TAHAPAN PEKERJAAN PENAMBAHAN PERALATAN PENGOLAHAN AIR LIMBAH FASE
PERTAMA

(第一阶段污水处理设备增设施工步骤)

KANOPI PELINDUNG (KODE GAMBAR R3 SD 03)
(Atap Kanopi STP - WWTP)

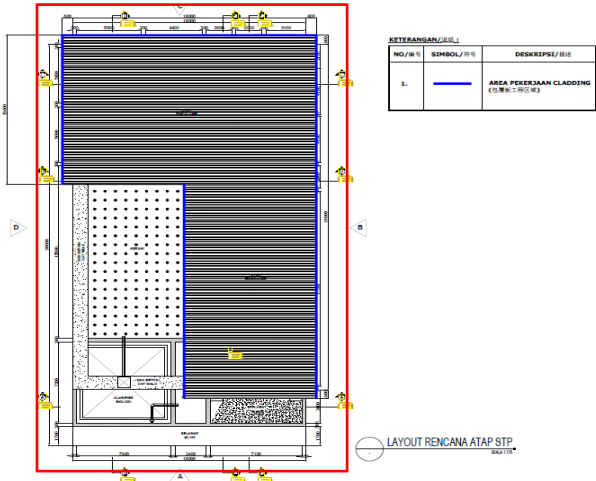
Sehubungan dengan perubahan desain, dilakukan penambahan struktur kanopi pelindung pada area peralatan mekanis dan fasilitas pendukung. Kanopi direncanakan menggunakan struktur rangka baja dengan penutup atap tahan cuaca, yang dipasang pada elevasi dan dimensi yang menyesuaikan tata letak eksisting. Penambahan ini bertujuan untuk meminimalkan paparan langsung terhadap air hujan yang berpotensi menyebabkan penurunan kinerja dan kerusakan peralatan, serta memastikan keberlangsungan operasional. Selain itu, desain ini juga mempertimbangkan aspek aksesibilitas dan ruang kerja guna mendukung kegiatan inspeksi, operasi, dan pemeliharaan oleh petugas STP secara aman dan efisien.

FILTER PRESS WWTP (KODE GAMBAR ABD 01)
(Filter Press WWTP)

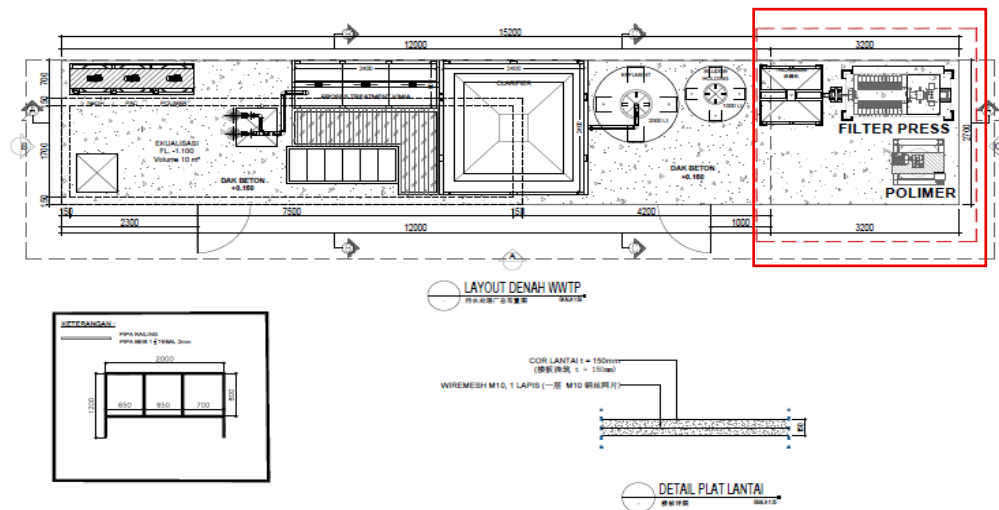
Filter press tambahan perlu dipasang di area instalasi pengolahan air limbah karena limbah lem yang terlarut dalam air perlu disaring sebelum dibuang kembali ke waduk utama.
